ที่ พน 0308/ 872

เรื่อง การขอเปลี่ยนแปลงรายละเอียดรายงานการวิเคราะห์ผลกระทบต่อสิ่งแวดล้อม โครงการเจาะสำรวจปิโตรเลียม (ระยะที่ 3) ของบริษัท เอ็มพี จี11 (ประเทศไทย) จำกัด แปลงสำรวจในทะเลอ่าวไทย หมายเลข G11/48

รายงานการขอเปลี่ยนแปลงรายละเอียด
รายงานการวิเคราะห์ผลกระทบต่อสิ่งแวดล้อม
โครงการเจาะสำรวจปิโตรเลียม (ระยะที่ 3)
ของบริษัท เอ็มพี จี11 (ประเทศไทย) จำกัด
แปลงสำรวจในทะเลอ่าวไทย หมายเลข G11/48
ครั้งที่ 4
(ฉบับสมบูรณ์)

รูปที่ 12 ภาพแสดงการออกแบบหลุมสำรวจจนงเยาว์-8 ในการเจาะแบบ Directional well

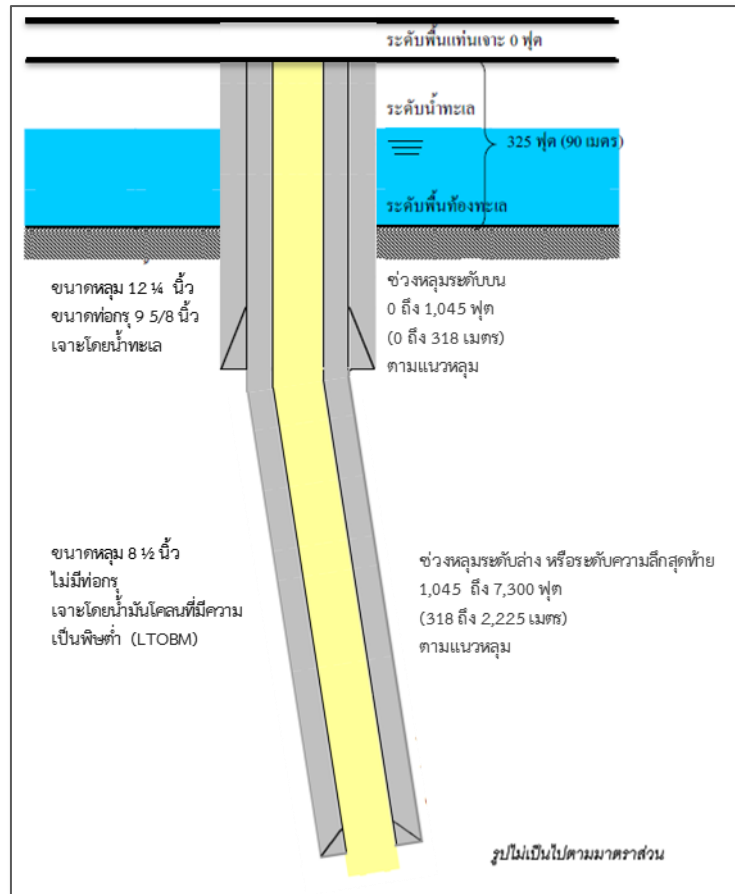
- 3) การเปลี่ยนแปลงหลุมสำรวจปิโตรเลียมของทั้ง 3 หลุม โดยเปลี่ยนจากหลุมตรง (Vertical Well) เป็นหลุมแบบ Directional Well การเปลี่ยนแปลงดังกล่าวจะช่วยให้สามารถเจาะสำรวจผ่านชั้นโครงสร้างในตำแหน่งที่ดีที่สุดได้หลายชั้นและเป็นการเพิ่มโอกาสในการพบปิโตรเลียมในทุก ๆ ชั้น เมื่อเปรียบเทียบกับเจาะแบบหลุมตรง สำหรับการวางแผนการเปลี่ยนรูปแบบการเจาะจากเดิม ซึ่งวางแผนการเจาะเป็น 3 ระดับช่วงหลุม เปลี่ยนเป็น 2 ระดับช่วงหลุม เนื่องด้วยตำแหน่งความลึกของหลุมสำรวจทั้ง 3 หลุมนี้ มีความลึกน้อยลงอย่างมาก จากความลึกในแนวตั้ง (TVD) ประมาณ 15,000 ฟุต เป็น 3,345 – 4,345 ฟุต ส่งผลให้ระดับความดันของแหล่งกักเก็บน้ำมันลดลงอย่างมาก ทำให้สามารถเปลี่ยนรูปแบบการเจาะจาก 3 ระดับช่วงหลุม เป็น 2 ระดับช่วงหลุม ได้อย่างปลอดภัยและมีประสิทธิภาพ

ช่วงหลุม	หลุมสำรวจนงเยาว์-9 ไปยัง โครงสร้างนงเยาว์-8 ในกรณีเจาะหลุมแบบ Directional (เส้นหมายเลข 1)	หลุมสำรวจนงเยาว์-8 ในกรณีเจาะหลุมแบบ Vertical (เส้นหมายเลข 2)	หลุมสำรวจนงเยาว์-8 ในกรณีเจาะหลุมแบบ Directional (เส้นหมายเลข 3)
ระดับบน	<ul style="list-style-type: none"> มีปัญหาด้านความปลอดภัยจากชั้น แก๊สระดับตื้น 	<ul style="list-style-type: none"> ไม่มีปัญหาด้านความ ปลอดภัย 	<ul style="list-style-type: none"> ไม่มีปัญหาด้านความ ปลอดภัย
ระดับกลาง	<ul style="list-style-type: none"> มีความเสี่ยงด้านความปลอดภัย เนื่องจากความยาว 	<ul style="list-style-type: none"> ไม่มี (ยกเลิกหลุมระดับกลาง) 	<ul style="list-style-type: none"> ไม่มี (ยกเลิกหลุมระดับกลาง)
ระดับล่าง	<ul style="list-style-type: none"> มีความเสี่ยงด้านความปลอดภัย เนื่อง จากความยาวและความเอียงของหลุม มีการเปลี่ยนแปลงความเอียงของหลุม อย่างมาก จากมุมที่สูงมากไปเป็นต่ำ มาก เพื่อเข้าถึงตำแหน่งเป้าหมาย จึง เสี่ยงต่อการติดของอุปกรณ์ขุดเจาะ 	<ul style="list-style-type: none"> ไม่สามารถเจาะเพื่อเข้าถึง ตำแหน่งที่ดีที่สุดของชั้นกัก เก็บ H3, H4.4, H5 และ H7 	<ul style="list-style-type: none"> สามารถเจาะเพื่อเข้าถึง ตำแหน่งที่ดีที่สุดของชั้นกัก เก็บตั้งแต่ H3, H4.4, H5, H7 จนถึง H9

รูปที่ 13 ภาพแสดงการออกแบบหลุมสำรวจแนวเขาวัว-9 ในการเจาะแบบ Directional well

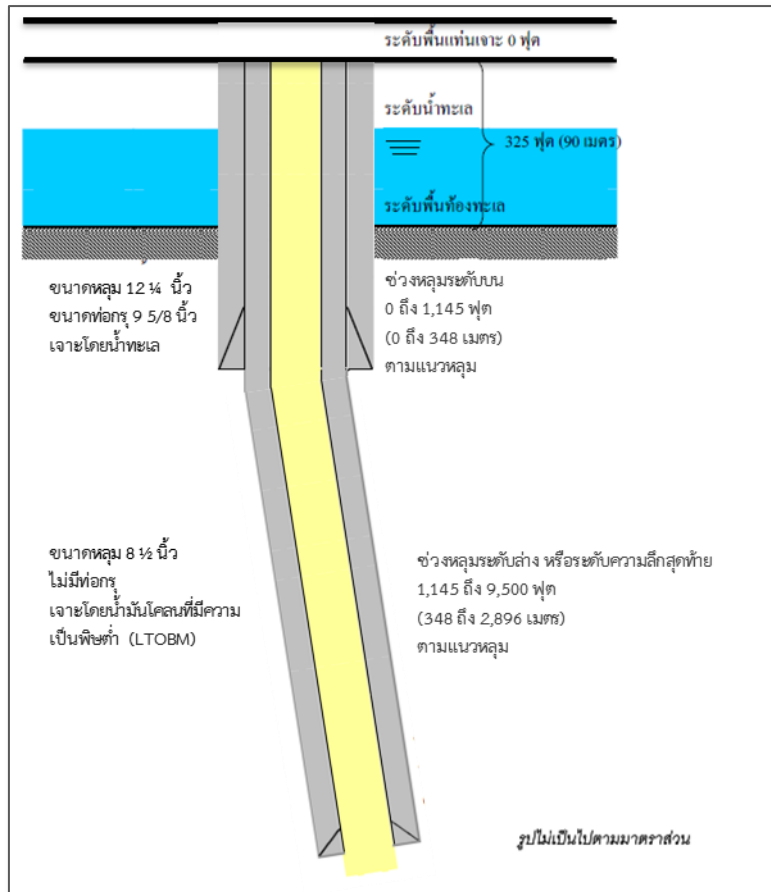
ช่วงหลุม	หลุมสำรวจนงเยาว์-12 ไปยังโครงสร้าง นงเยาว์-9 ในกรณีเจาะหลุมแบบ Directional (เส้นหมายเลข 1)	หลุมสำรวจนงเยาว์-9 ในกรณีเจาะหลุมแบบ Vertical (เส้นหมายเลข 2)	หลุมสำรวจนงเยาว์-9 ในกรณีเจาะหลุมแบบ Directional (เส้นหมายเลข 3)
ระดับบน	<ul style="list-style-type: none"> มีปัญหาด้านความปลอดภัยจากชั้น แก๊สระดับตื้น 	<ul style="list-style-type: none"> มีปัญหาด้านความปลอดภัย จากชั้นแก๊สระดับตื้น 	<ul style="list-style-type: none"> ไม่มีปัญหาด้านความ ปลอดภัย
ระดับกลาง	<ul style="list-style-type: none"> มีความเสี่ยงด้านความปลอดภัย เนื่องจากความยาว 	<ul style="list-style-type: none"> ไม่มี (ยกเลิกหลุมระดับกลาง) 	<ul style="list-style-type: none"> ไม่มี (ยกเลิกหลุมระดับกลาง)
ระดับล่าง	<ul style="list-style-type: none"> มีความเสี่ยงด้านความปลอดภัย เนื่อง จากความยาวและความเอียงของหลุม มีการเปลี่ยนแปลงความเอียงของหลุม อย่างมาก จากมุมที่สูงมากไปเป็นต่ำ มาก เพื่อเข้าถึงตำแหน่งเป้าหมาย จึง เสี่ยงต่อการติดของอุปกรณ์ขุดเจาะ 	<ul style="list-style-type: none"> ไม่สามารถเจาะเพื่อเข้าถึง ตำแหน่งที่ดีที่สุดของชั้นกัก เก็บ H3, H4.4 และ H5 	<ul style="list-style-type: none"> สามารถเจาะเพื่อเข้าถึง ตำแหน่งที่ดีที่สุดของชั้นกัก เก็บตั้งแต่ H3, H4.4, H5, H7 จนถึง H9

รูปที่ 14 ภาพแสดงการออกแบบหลุมสำรวจจนงเยาว์-10 ในการเจาะแบบ Directional well

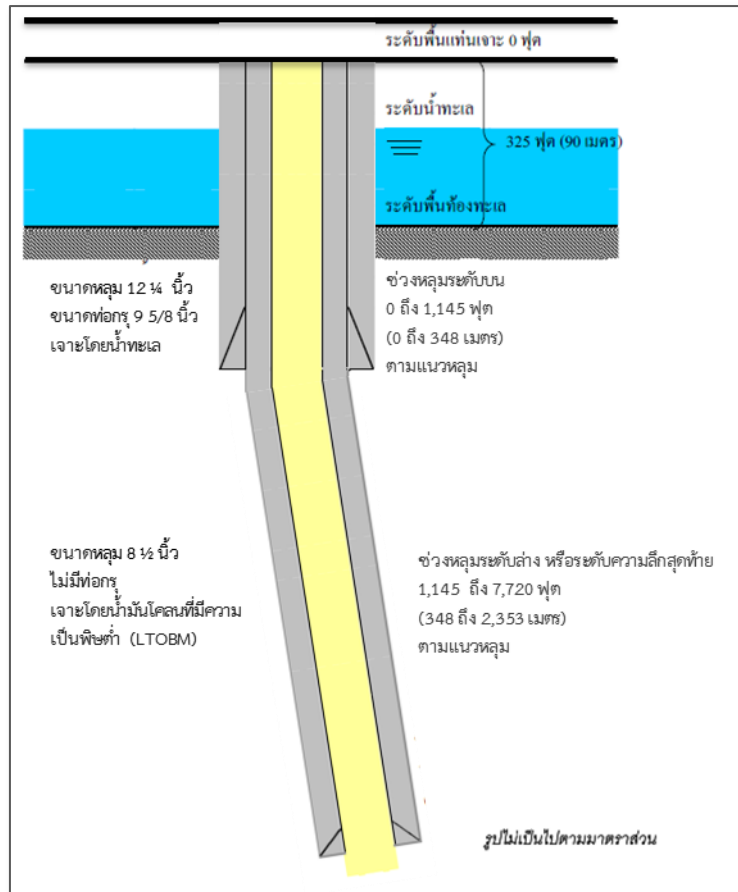
ช่วงหลุม	หลุมสำรวจนงเยาว์-13 ไปยังโครงสร้าง นงเยาว์-10 ในกรณีเจาะหลุมแบบ Directional (เส้นหมายเลข 1)	หลุมสำรวจนงเยาว์-10 ในกรณีเจาะหลุมแบบ Vertical (เส้นหมายเลข 2)	หลุมสำรวจนงเยาว์-10 ในกรณีเจาะหลุมแบบ Directional (เส้นหมายเลข 3)
ระดับบน	<ul style="list-style-type: none"> มีปัญหาด้านความปลอดภัยจากชั้นแก๊สระดับต้น 	<ul style="list-style-type: none"> มีปัญหาด้านความปลอดภัยจากชั้นแก๊สระดับต้น 	<ul style="list-style-type: none"> ไม่มีปัญหาด้านความปลอดภัย
ระดับกลาง	<ul style="list-style-type: none"> มีความเสี่ยงด้านความปลอดภัยเนื่องจากความยาว 	<ul style="list-style-type: none"> ไม่มี (ยกเลิกหลุมระดับกลาง) 	<ul style="list-style-type: none"> ไม่มี (ยกเลิกหลุมระดับกลาง)
ระดับล่าง	<ul style="list-style-type: none"> มีความเสี่ยงด้านความปลอดภัย เนื่องจากความยาวและความเอียงของหลุม มีการเปลี่ยนแปลงความเอียงของหลุมอย่างมาก จากมุมที่สูงมากไปเป็นต่ำมาก เพื่อเข้าถึงตำแหน่งเป้าหมาย จึงเสี่ยงต่อการติดของอุปกรณ์ขุดเจาะ 	<ul style="list-style-type: none"> ไม่สามารถเจาะเพื่อเข้าถึงตำแหน่งที่ดีที่สุดของชั้นกักเก็บ H4.4 และ H5 	<ul style="list-style-type: none"> สามารถเจาะเพื่อเข้าถึงตำแหน่งที่ดีที่สุดของชั้นกักเก็บตั้งแต่ H3, H4.4 จนถึง H5
